"ᲦᲡᲛ" ა.შ. Გ.ხიზანაშვილი	შ.პ.ს ბინადარი 9		ქ. თბილისში, შატბერაშვილის ხევი №№19-21-ში მრავალ ფუნქციური მრავალ ბინიანი საცხოვრებელი სახლის კორექტირებული პროექტი			
			არქიტექტურული ნაწილი			
პრ.არქიტორი	ტ.ხიზანაშვილი		სიმაღლის დასაბუთება		მ.პ.	ა-28	ა-28
შესრულა	ტ.ხიზანაშვილი

კორექტირებული პროექტის გენგეგმა
მ=1:500

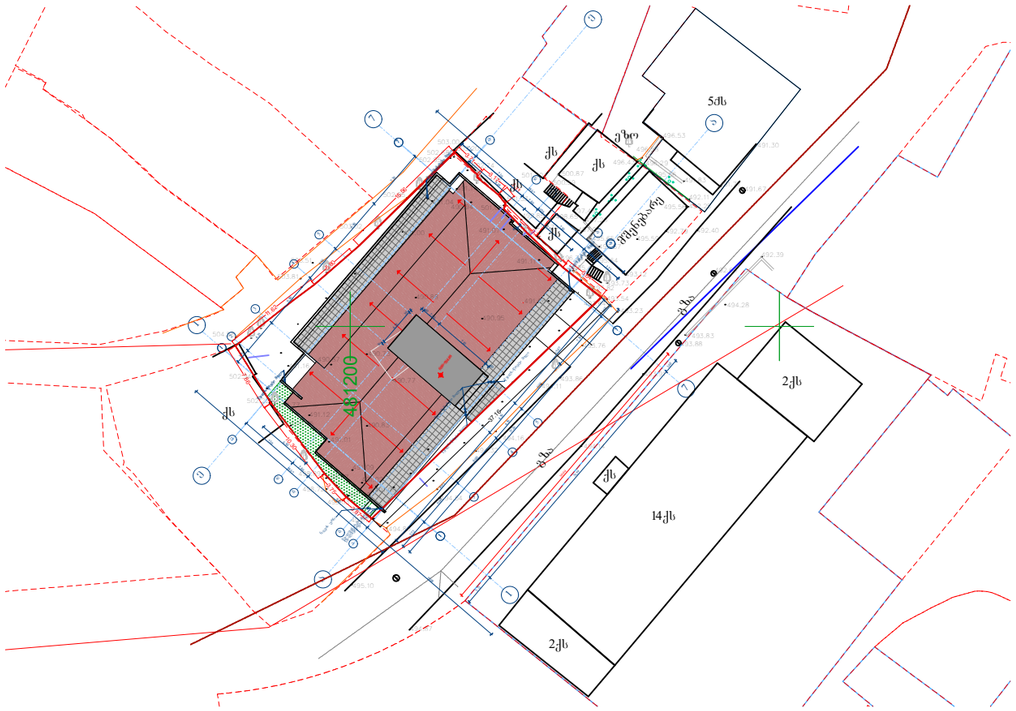
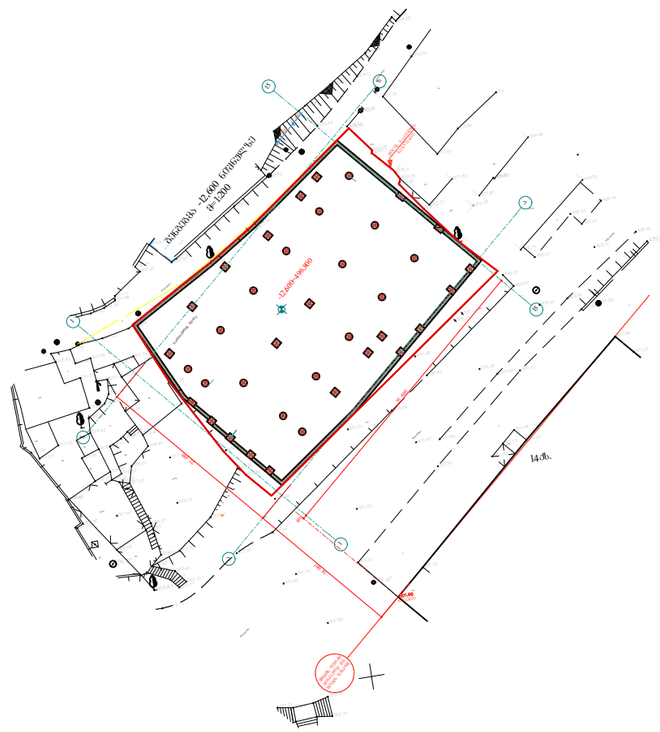
შენიშვნა: შეთანხმებულ პროექტში სიმაღლის სქემის ანბარიშის ნაცვლად, მიბმის ნახაზია შეთანხმებული, სადაც მანძილი „ა“ ღერძიდან არსებულ შენობამდე 18.007 მეტრია, ხოლო კორექტირებულ პროექტში იგივე მანძილი 19.06 მეტრია
